현지조치 요구서

제 목 : △△△야영장 카라반 영지 안전조치 강화 필요

(사진대지)

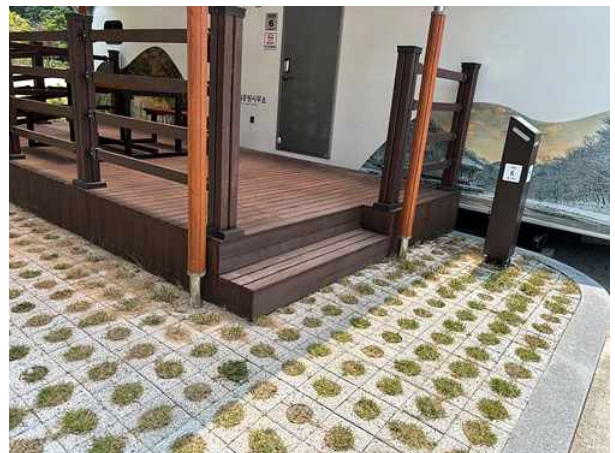
- △△△△△△△△에서는 탐방서비스 제공을 위해 △△△야영장을 조성하여 운영중에 있으나, 일부 카라반 영지 전인장치의 경우 별도 보호장치 없이 노출되어 있어 안전사고 예방을 위해 덮개 등 보호장치 설치가 필요하며,
- 데크 또한 단차 구간의 야간 안전사고 발생 예방을 위해 야광반사띠 설치 등 안전조치 강화가 필요함.

- 현지조치 (단기조치 : 1개월 이내) 【△△△△△△△△△△】
 - △△△야영장 카라반 영지 안전조치 강화 필요
